ESTUDIO DE IMPACTO AMBIENTAL CATEGORÍA II

ESTUDIO, DISEÑO, CONSTRUCCIÓN Y FINANCIAMIENTO DE LA CARRETERA COCLESITO - KANKINTÚ COMARCA Ngäbe-Buglé

**RESPUESTAS
ACLARACIONES**

Nota DEIA-DEEIA-AC-0146-1710-2022

Figura 1. Estructura propuesta para primates

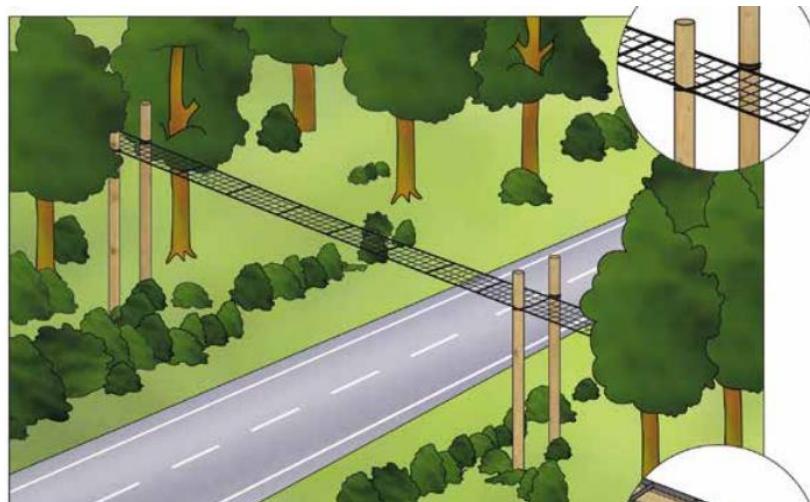
- a. Integrar en el concepto del proyecto los pasos de fauna, antes señalados, situados en las secciones del alineamiento con mayor posibilidad de avistamiento de fauna salvaje y presentar las coordenadas del área a ocupar por dichas infraestructuras (datum correspondiente)**
- b. Descripción de las infraestructuras a colocar como pasos de fauna (aéreos y terrestres).**

b. Descripción de la infraestructura

A continuación, se presenta un detalle de la estructura propuesta para pasos de fauna aéreos.
